Keuringsverslag van een elektrische laagspanning- en zeer lage spanningsinstallatie

NIET CONFORM

Straatnaam Prieelstraat
Huisnummer 92
Busnummer
Postcode 1730
Gemeente ASSE
Land België

Controlebezoek van een oude huishoudelijke elektrische installatie van een wooneenheid bij verkoop op vraag van de verkoper volgens (KB 08/09/2019) - AREI Boek 1- 8.4.2. en 8.2.1. en 4.2.4.3.

KELDER

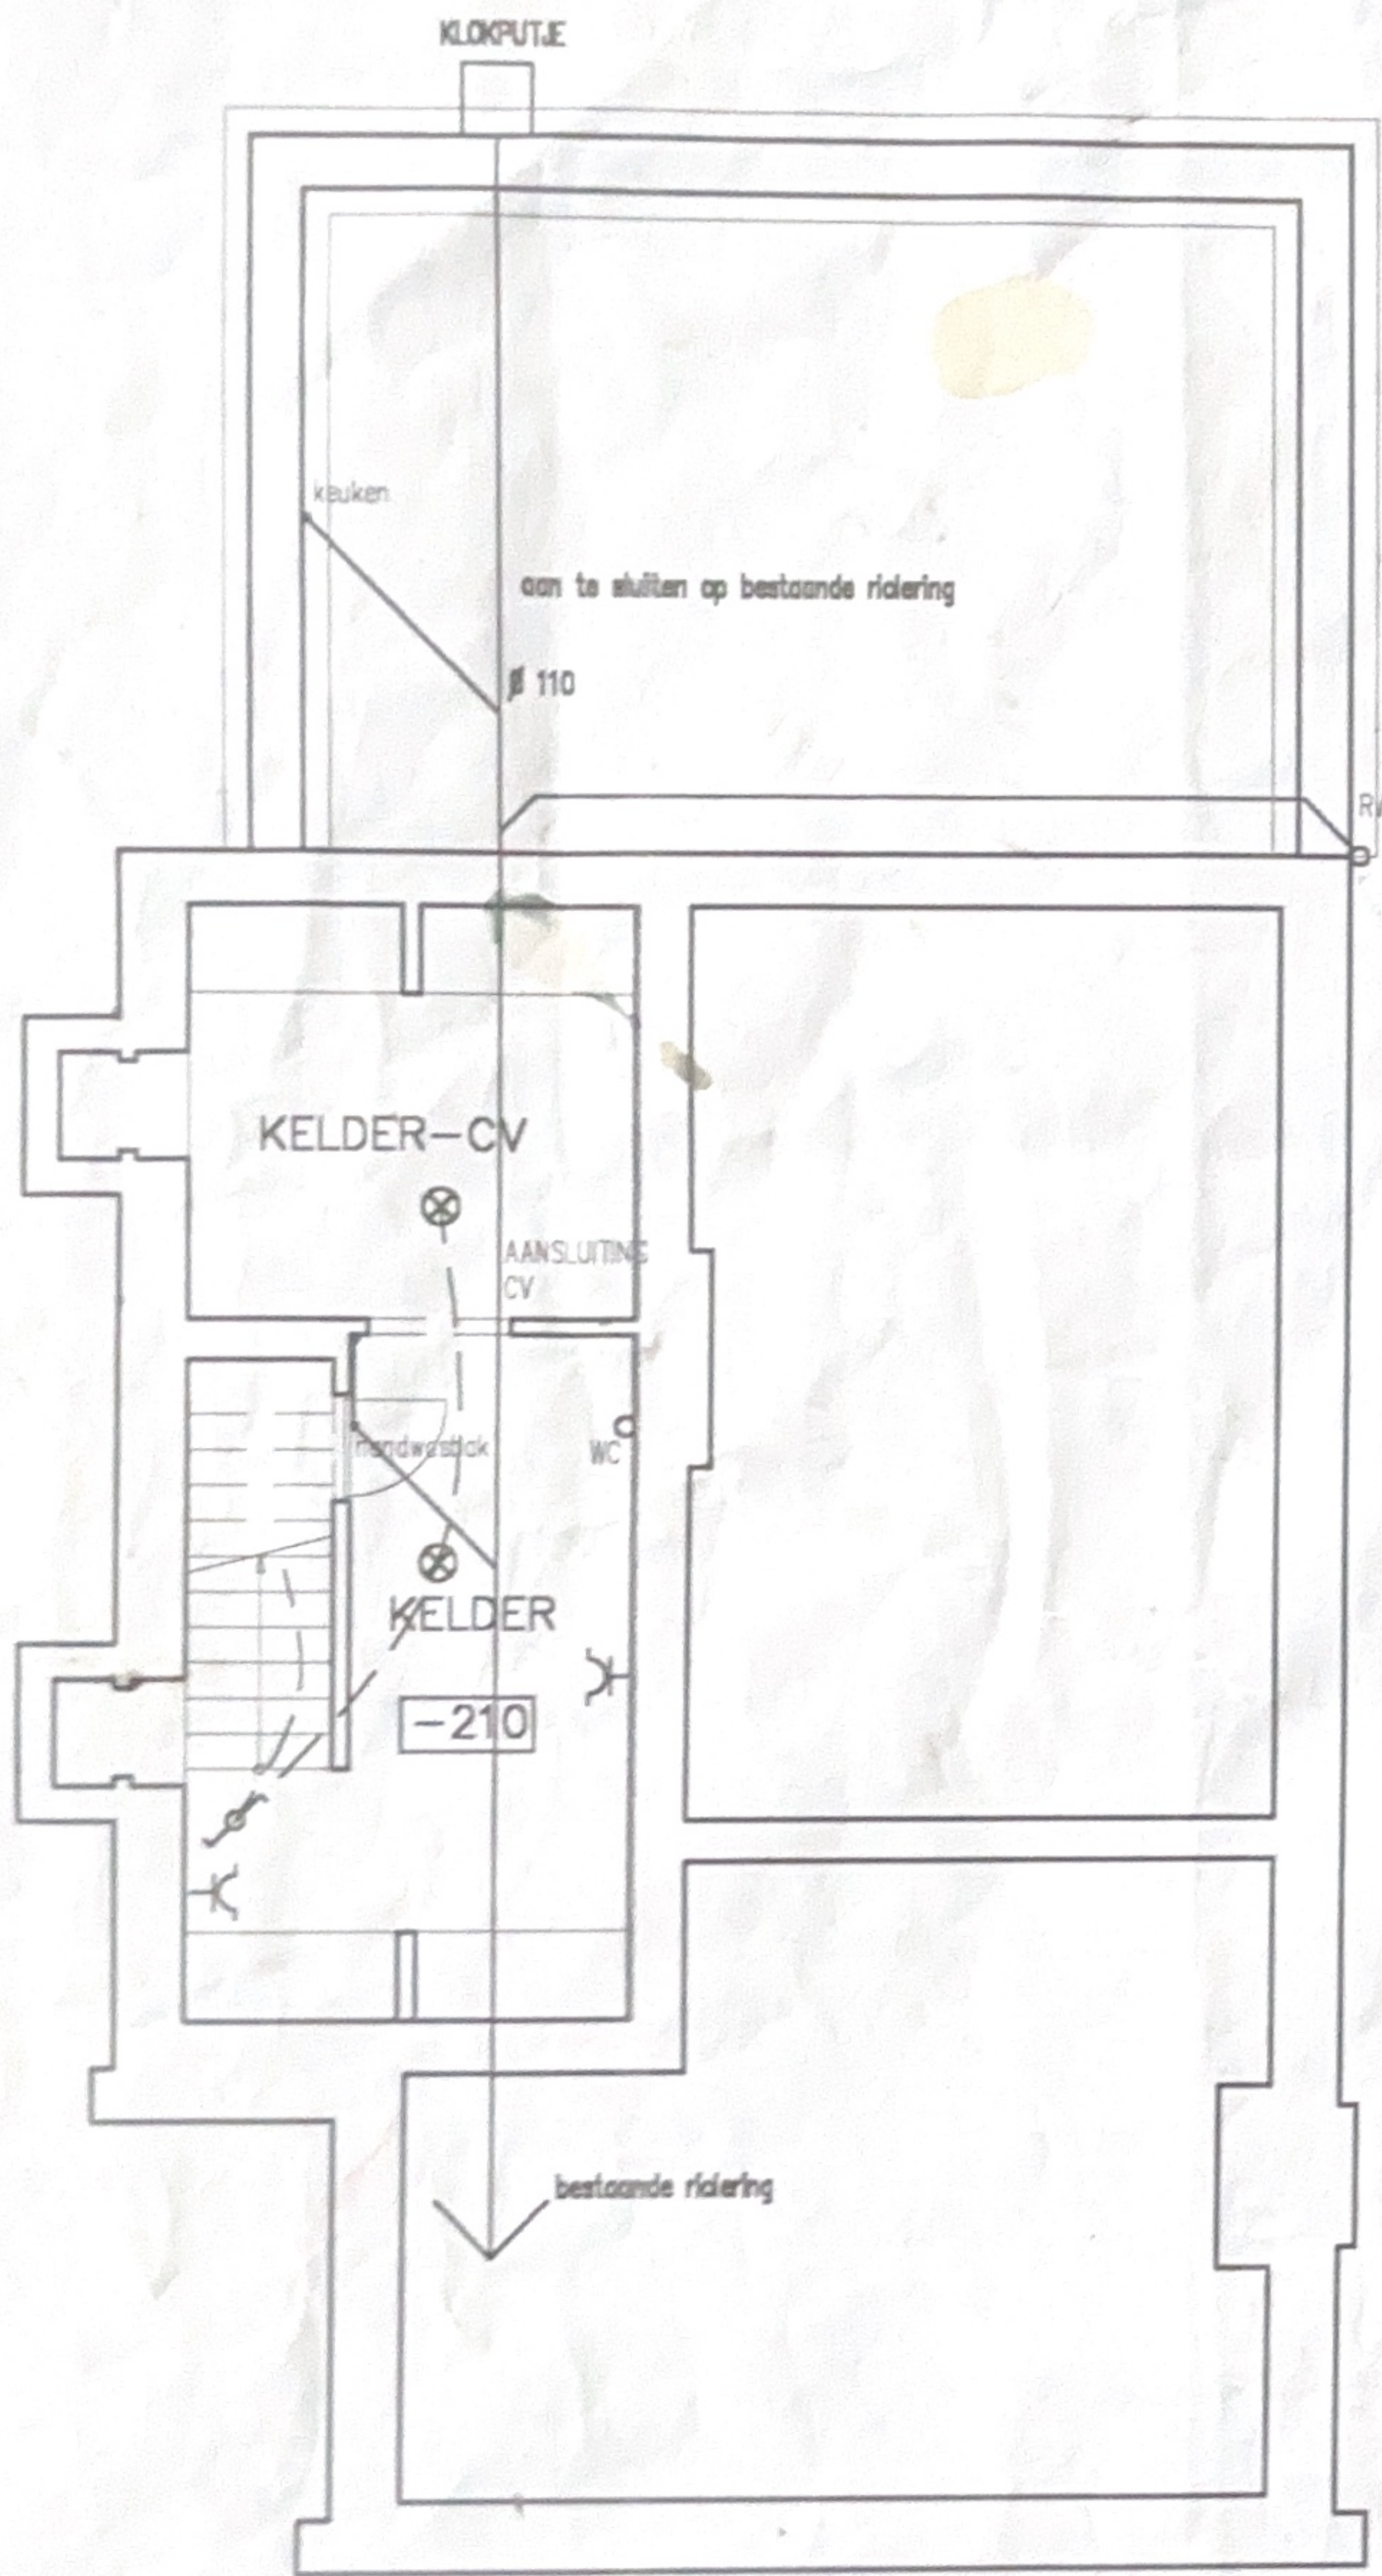
Zie stopcontact in kelder

Zie aftakdoos in kelder
